Besvarelse vedrørende midlertidig lukning af byggelegepladsen på Bredegrund, Amager

Orientering om afspærring af byggelegepladserne Bredegrund og Byggeren

BESIGTIGELSESRAPPORT LEGEPLADS

Rapport nr.:
KMC 2026-012

Foto 4

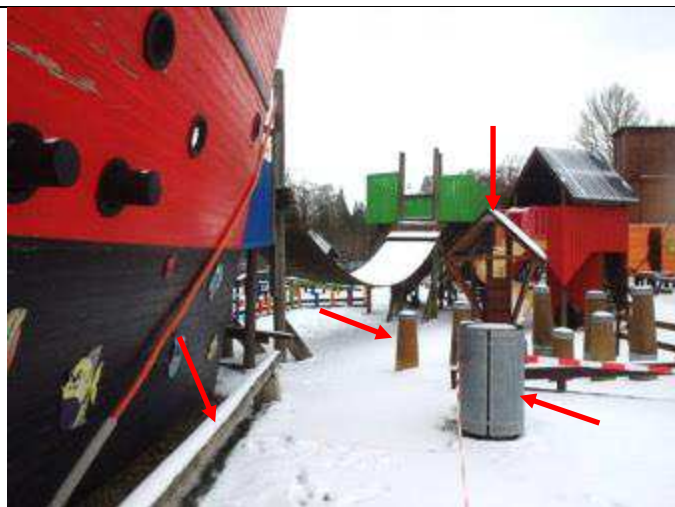
Problembeskrivelse:

Ved en fri faldhøjde på 3 m kræves der et stødområde / faldrum med en udstrækning på mindst 2,5 m. Der må ikke være hårde genstande i stødområdet / faldrummet.

DS/EN 1176-1 Pkt. 4.2.8.5 Beskyttelse mod skader på stødområdets underlag, Tabel 4

DS/EN 1176-1 Pkt. 4.2.8.2.4 Stødområdets udstrækning

Foto 13

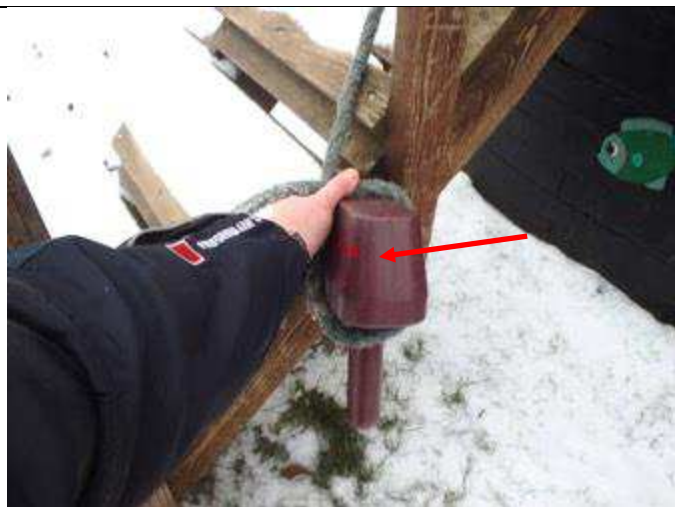
Problembeskrivelse:

Mellemrummet på legeredskabet udgør en risiko for kvælning, fordi barnet kan få halsen ned i hullet ovenfra - uden med sikkerhed at kunne nå jorden med fødderne. Mellemrummet er placeret mere end 60 cm over faldunderlaget, og har en bredde mellem 4,5 og 15,5 cm. Se også efterfølgende foto.

DS/EN 1176-1 Pkt. 4.2.7.2 Fastklemning af hoved og hals. Figur D2 prøvedorn

Foto 43

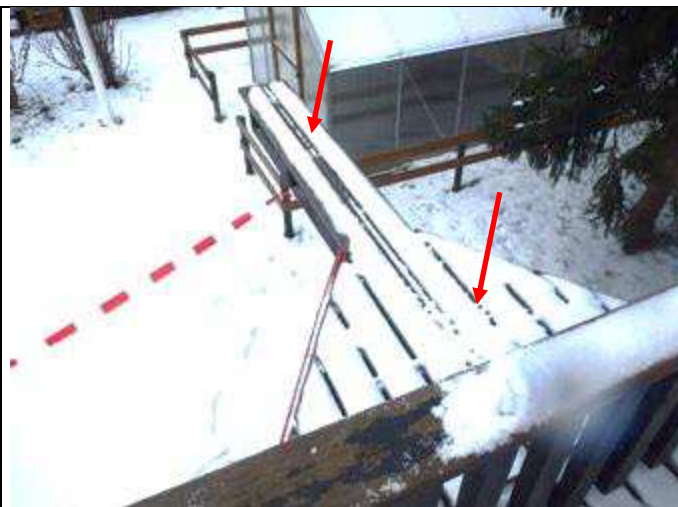
Problembeskrivelse:

Der mangler sideafskærmninger, da der er mere end 60 cm fra platform til underlag.

Sideafskærmning skal være min. 70 cm høj.

DS/EN 1176-1 Pkt. 4.2.4.4 Sideafskærmninger

Foto 45

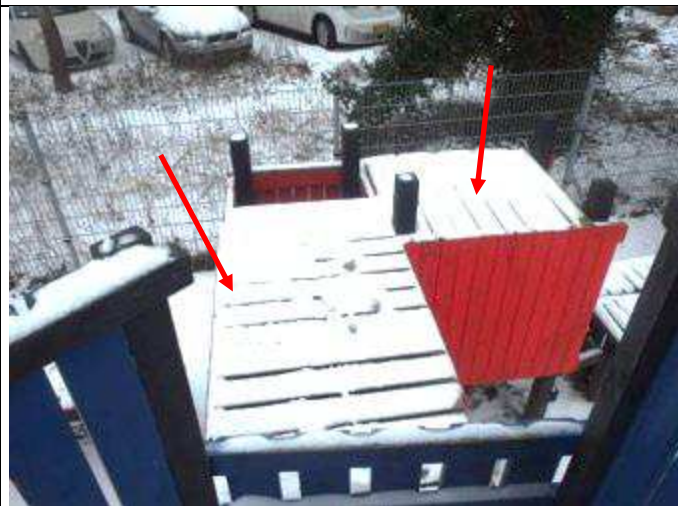
Problembeskrivelse:

Sideafskærmningen er konstrueret forkert.

Udformningen af sideafskærmningens overside bør ikke friste børn til at sidde, stå eller balancere på afskærmningen.

Her måles bredden på oversiden til ca. 12 cm.

DS/EN 1176-1 Pkt. 4.2.4.4 Sideafskærmninger

Foto 57

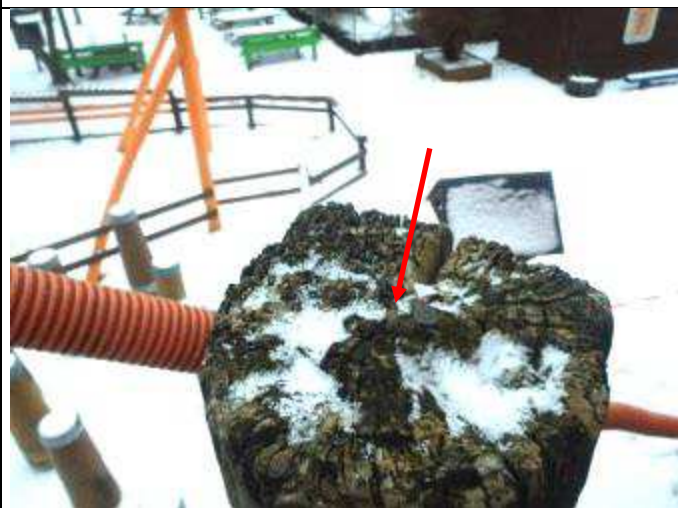
Problembeskrivelse:

Der må ikke være huller på mellem 8 og 25 mm i diameter i legeredskaber mere end 1 m fra faldunderlaget, som kan fange børnenes fingre.
Det viste foto er blot et eksempel.

DS/EN 1176-1 Pkt. 4.2.7.6 Fastklemning af fingre

Foto 82

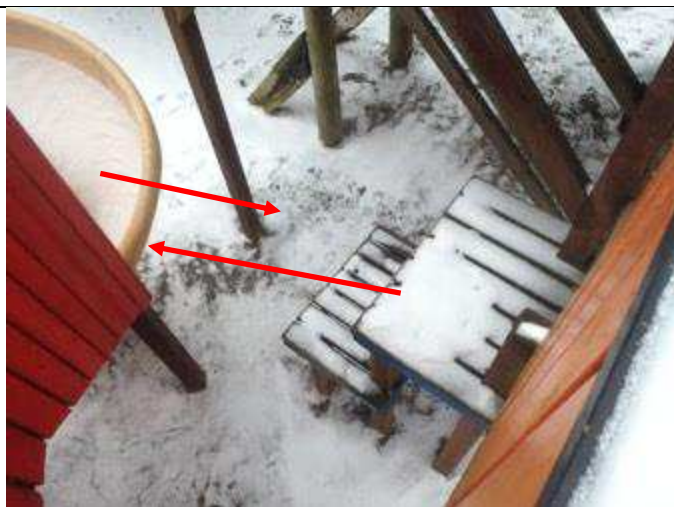
Problembeskrivelse:

DS/EN 1176-1 Pkt. 4.2.4.4 Sideafskærmninger

Foto 84

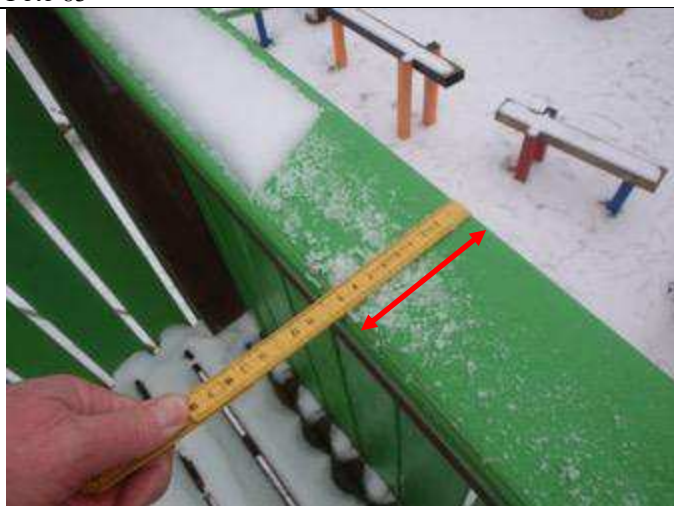
Problembeskrivelse:

DS/EN 1176-1 Pkt. 4.2.4.3 Faldværn

Foto 86

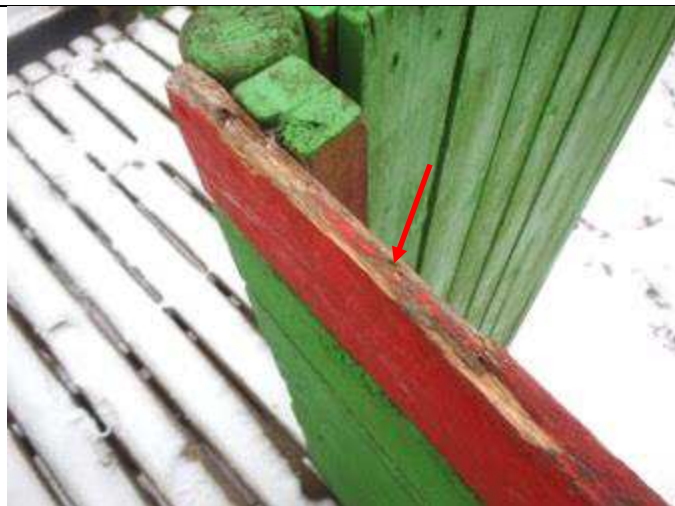
Problembeskrivelse:

Foto 103

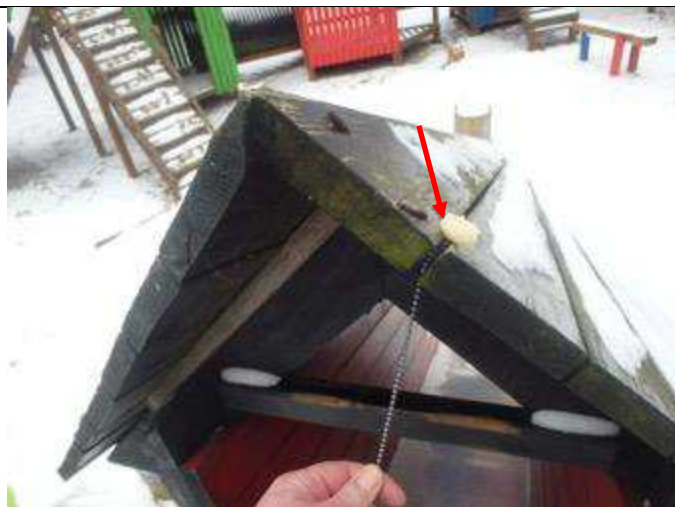
Der er konstateret snorfælder i legeredskabernes tage og i forbindelse med rutsjebaner.

Der er risiko for kvælning. Snorfælderne skal elimineres.

Problembeskrivelse:

Foto 138

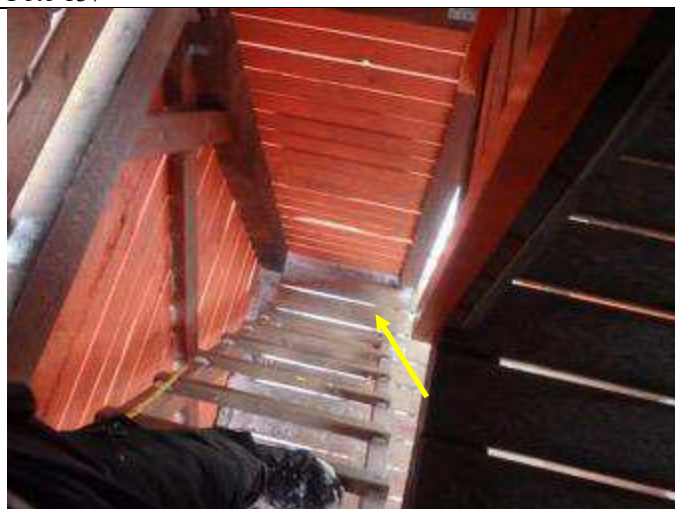
Problembeskrivelse:

Her er afstanden ca. 16,5 cm.

Foto 159

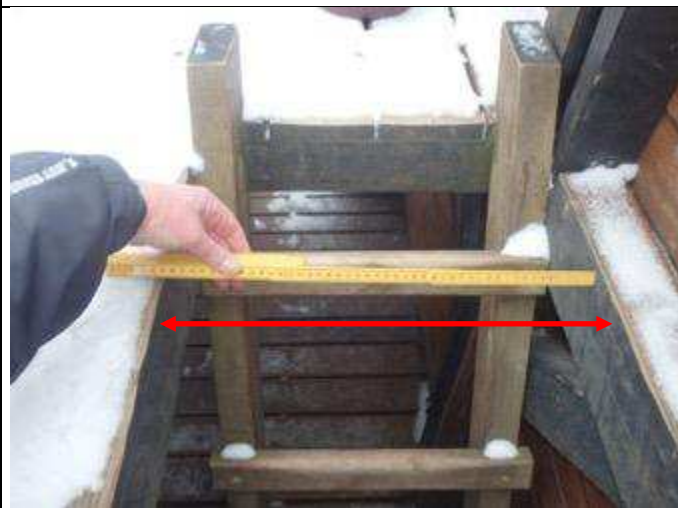
DS/EN 1176-1 Pkt. 4.2.3 Adgang for voksne
